改善箇所説明図

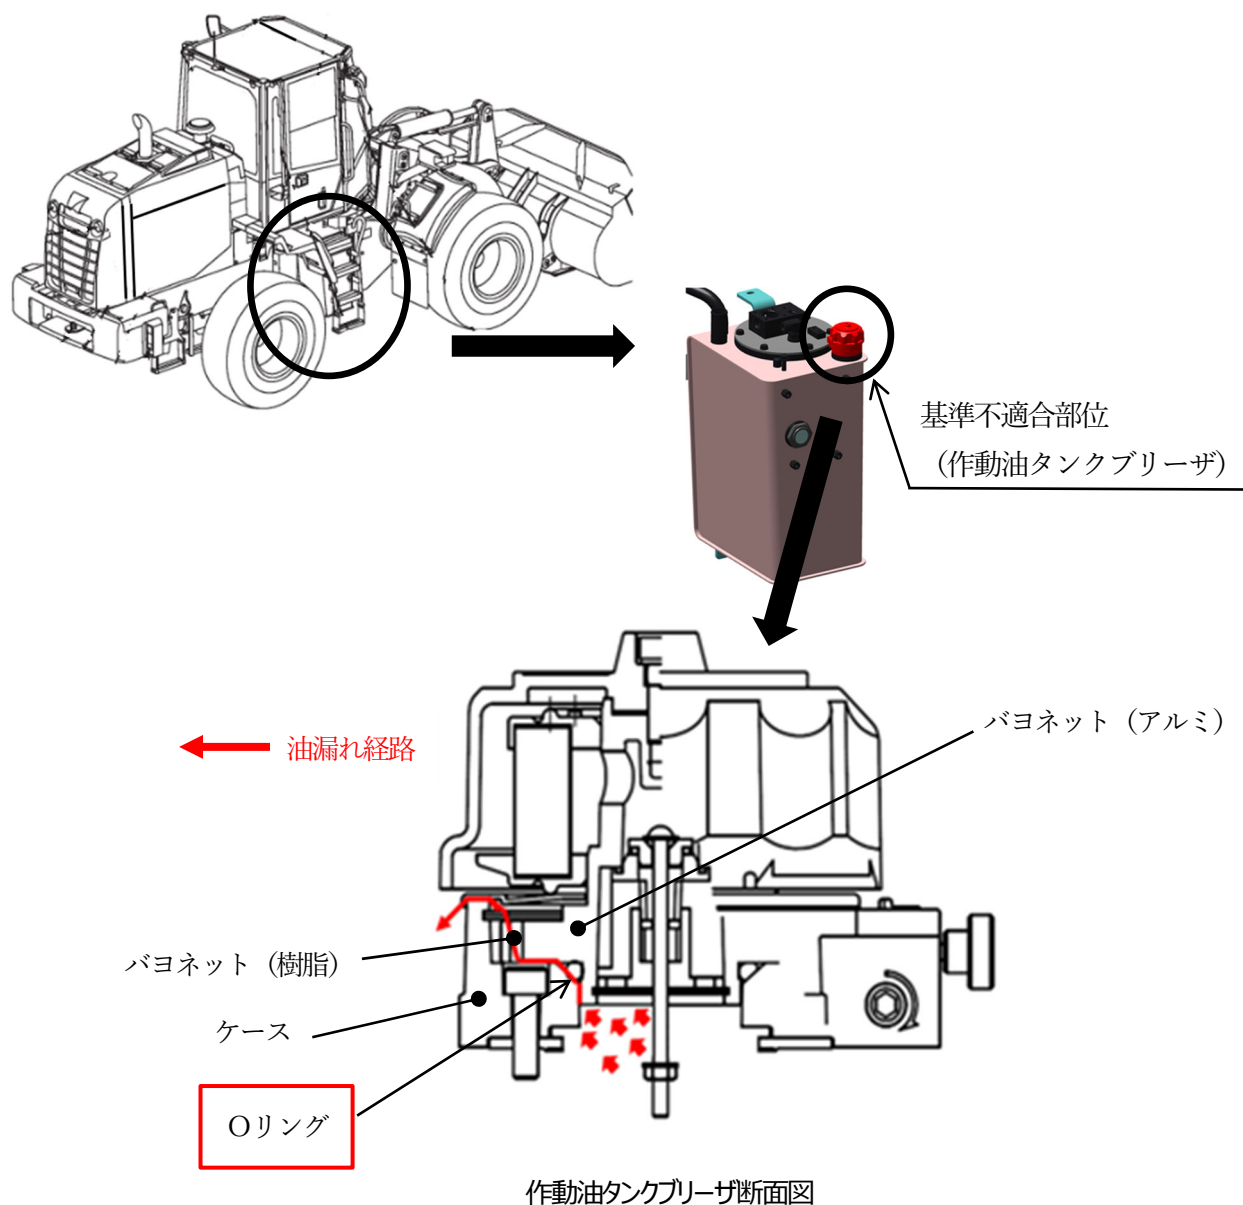
ショベル・ローダの交換修理用部品の作動油タンクブリーザにおいて、カバーとケースを密着させる溝の寸法管理が不適切なため、ケース部のバヨネット（樹脂）とカバー部のバヨネット（アルミ）に隙間が生じているものがある。また、Oリングの寸法検討が不十分なため、つぶし代が小さくなるものがある。

そのため、Oリングで隙間を十分に埋めることができなくなり、そのまま使用を続けると、作動油タンクの内圧により作動油が著しく漏れることがある。

改善措置の内容：全車両、Oリングを対策品に交換する。

識別：キャブ内のヒューズボックスカバーの裏面に青色のペイントを塗布する。
